Fedjekyrkja

Søknad om bruksendring i samband med utviding av gravplass Fedje kommune

Tilraskta ver
FEDJE KOMMUNE
 Prosjekt
UTVIDING BØRGARDSVIKA GRAV- OG URNELUND
 Adresse
 5947 Fedje
 Gnr./Bnr./Festlenr.:
 168/129+488

Status:	KONTRAKT	Artee pr.nr.:	21020	Sigr.:	RT	Kontroll:	Godkjent:
Type:	R-2120.021	Målestokk A4:	4+4000	Dato opt.:	11.01.22	Dato endret:	11.06.22
Tegningsnavn:	PLANTEGNING FELT E+F+G+H

Tegningsnr.:
R-2120.021
 Rev.:

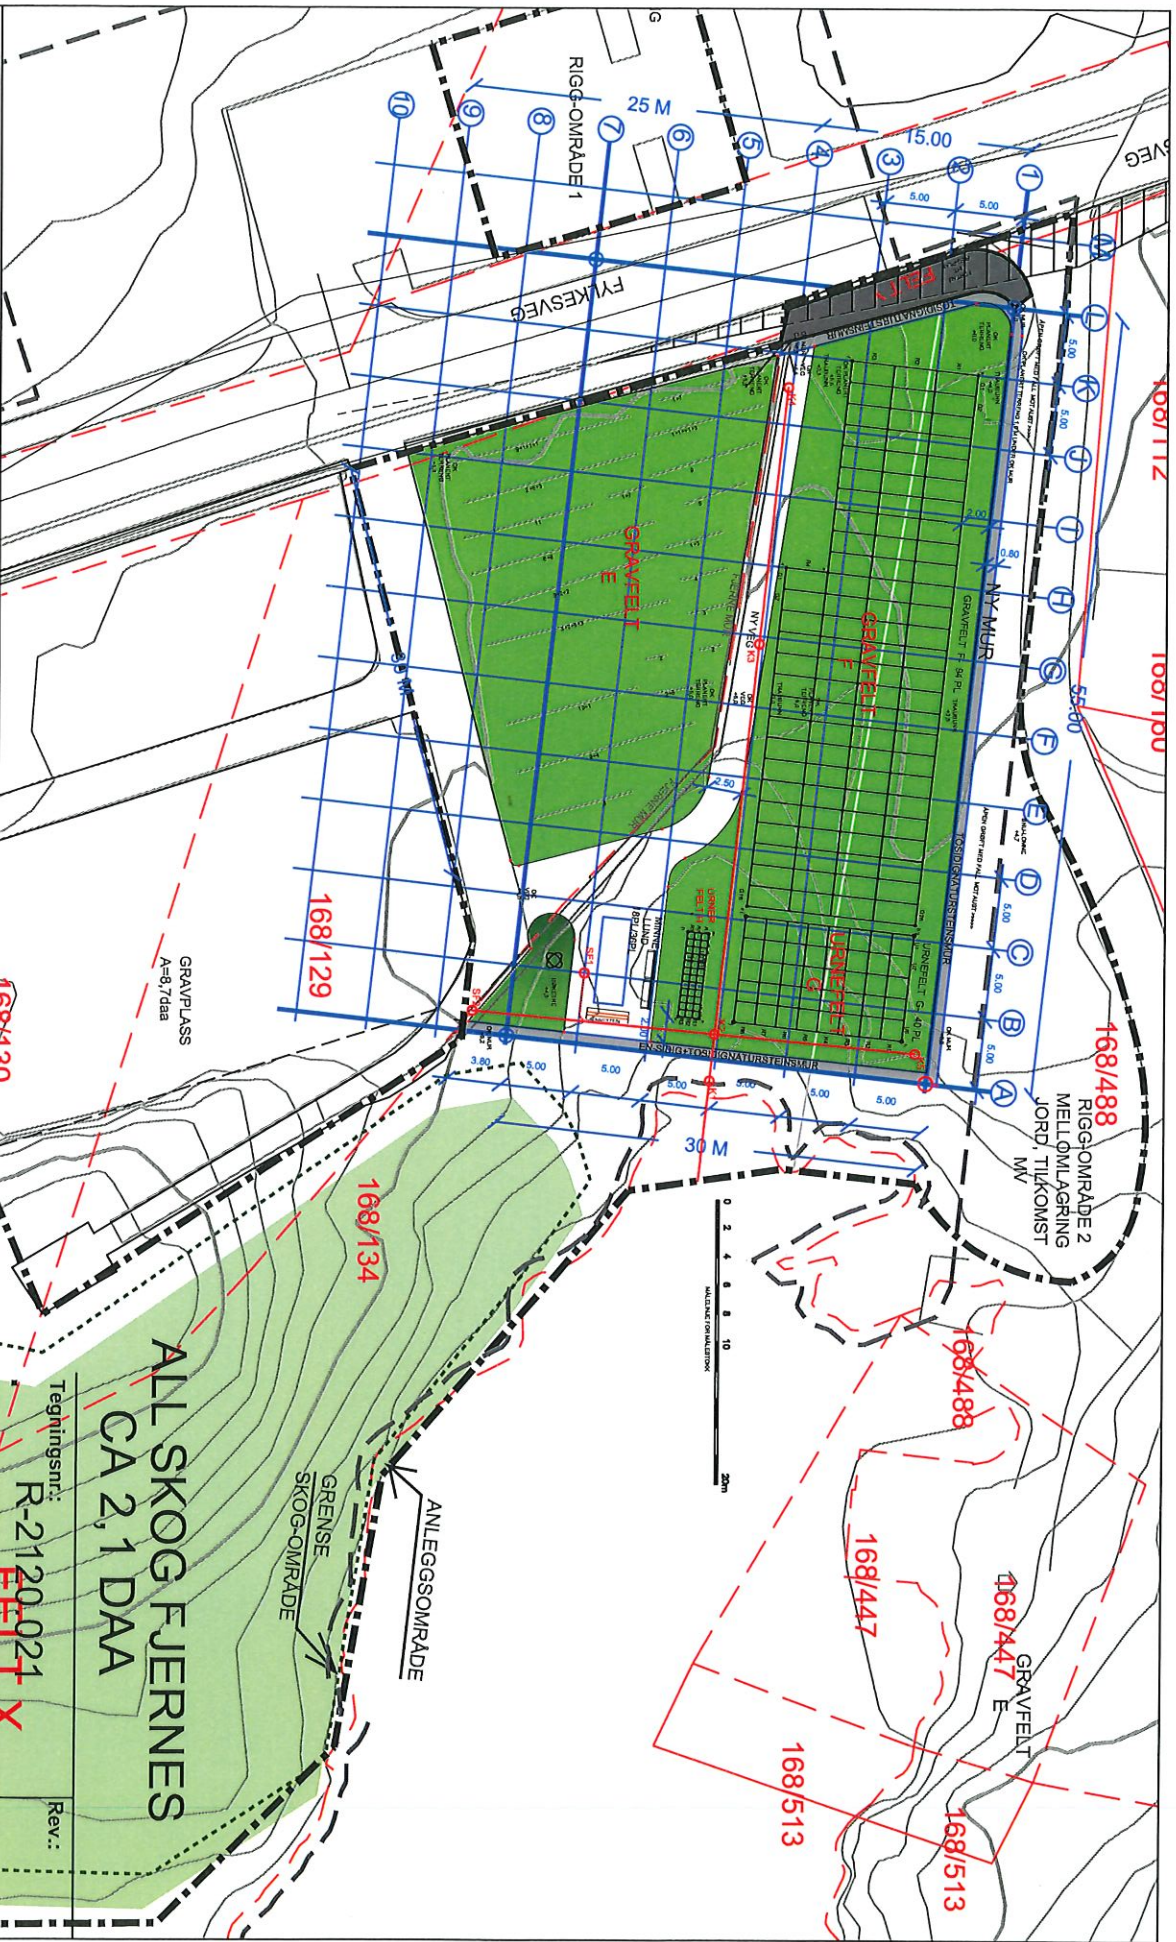
Arbeidet er no godt i gang. I prosessen har det kome opp eit forslag om endring av Urnefelt G til kistefelt. Dermed vil i praksis Gravfelt F bli forlenga tilsvarande som grensa for urnefelt G. Dette vil gje ca 20 fleire kistegraver.

Kyrkjeverja var på synfaring i går med utbyggjar. Heile felt G, som ein søker om bruksendring for, ligg i det arealet som no vert heilt nytt. Ifølgje utbyggjar vert jorddjupna tilsvarande som det nye kistefelt F. Dette betyr også at dreneringa vert tilsvarande som for felt F. Heile Felt F, G og H, som er nytt, er planert og er høgdemessig på samme nivå. Det er heller ingen andre fysiske hindringar som vil føra til at bruksendringa skulle vera problematisk.
